1.1 CONCEPTO TÉCNICO No. CT:	**6288**
1.2 ÁREA:	Técnica y de Gestión
1.3 COORDINACIÓN:	Investigación y Desarrollo
1.4 REFERENCIA CRUZADA RADICADO FOPAE:	2011ER11096
1.5 RESPUESTA OFICIAL No.	RO-49715

2.1 SOLICITANTE:	CURADURÍA URBANA No. 5
2.2 PROYECTO:	Carrera 3 No. 61-39
2.3 LOCALIDAD:	2. Chapinero
2.4 UPZ:	90. Pardo Rubio
2.5 BARRIO O SECTOR CATASTRAL:	La Salle
2.6 DIRECCIÓN:	Carrera 3 No. 61-39
2.7 CHIP:	AAA0090ALFT
2.8 MANZANA CATASTRAL:	07
2.9 PREDIO CATASTRAL:	23
2.10 ÁREA (Ha):	0.0139 (*)
2.11 FECHA DE VISITA:	Agosto 23 de 2011

Figura 1. Localización general del proyecto ubicado de la Carrera 3 No. 61-39 en el Plano Normativo de Amenaza por Remoción en Masa del POT (Decreto 190 de 2004), el cual se encuentra en amenaza MEDIA.

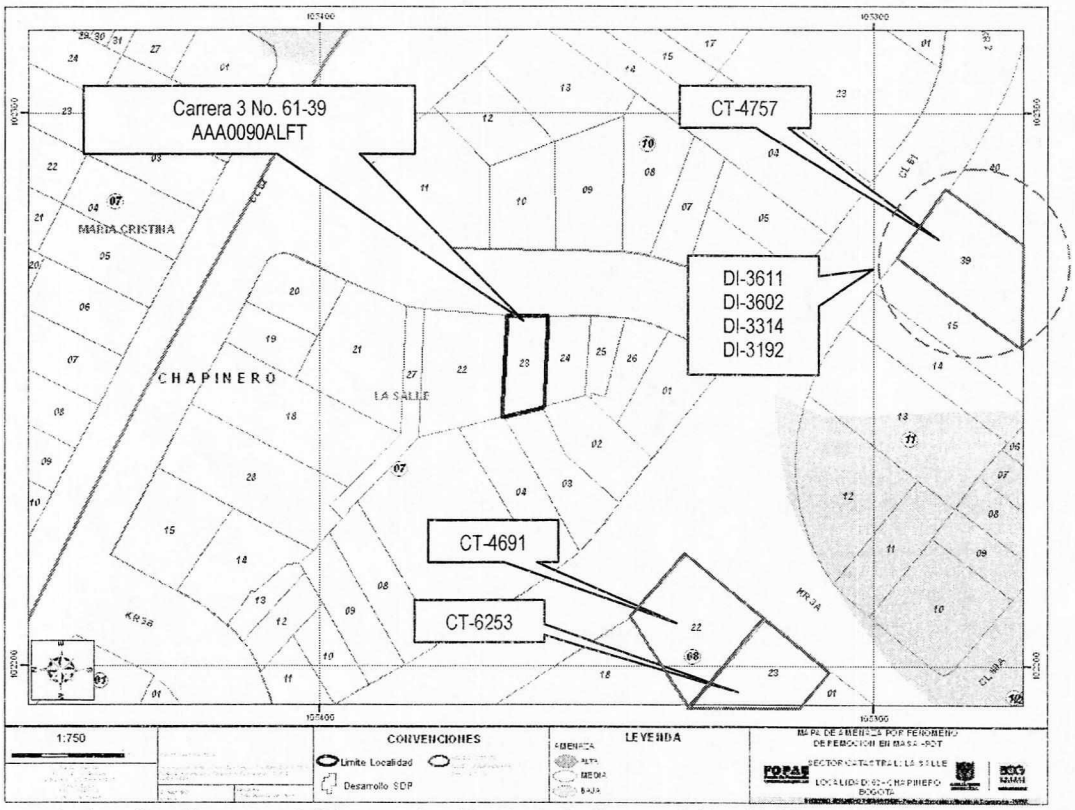
Conforme con el plano normativo de "Amenaza por Remoción en Masa" del Plan de Ordenamiento Territorial de Bogotá – POT, el sector del proyecto ubicado de la Carrera 3 No. 61-39, de la Localidad de Chapinero, se encuentra en una zona de AMENAZA MEDIA por procesos de remoción en masa (Figura 1).

Fotografía No. 1. Predio en donde se desarrollará el proyecto, ubicado en la Carrera 3 No. 61-39 de la localidad de Chapinero.

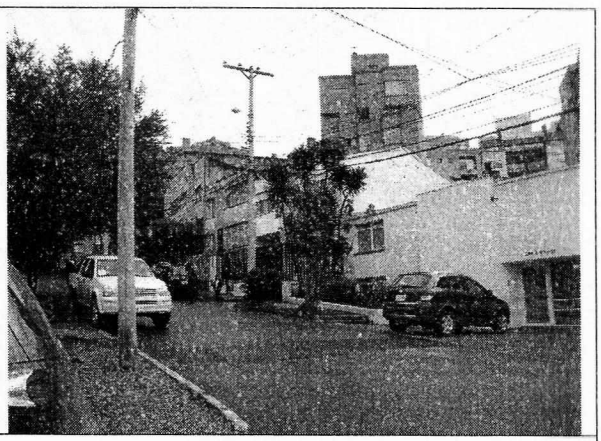
En el momento de la visita, en el predio objeto del presente concepto técnico, se encontró una construcción de dos (2) niveles en mampostería simple y sin evidencias de afectación por procesos de remoción en masa activos que involucren el área del proyecto.

El sector en donde se emplaza la citada edificación posee una pendiente media, se encuentra totalmente consolidado y en el momento de la verificación técnica adelantada no evidenciaba daños o patologías que permitan identificar o definir la presencia de procesos de inestabilidad geotécnica en el área del proyecto. A pesar de lo anterior, se advierte que cualquier intervención que se realice, debe tener en cuenta la presencia de la infraestructura aledaña, por lo que el responsable del proyecto debe garantizar en todo momento la estabilidad general del lote y su entorno.
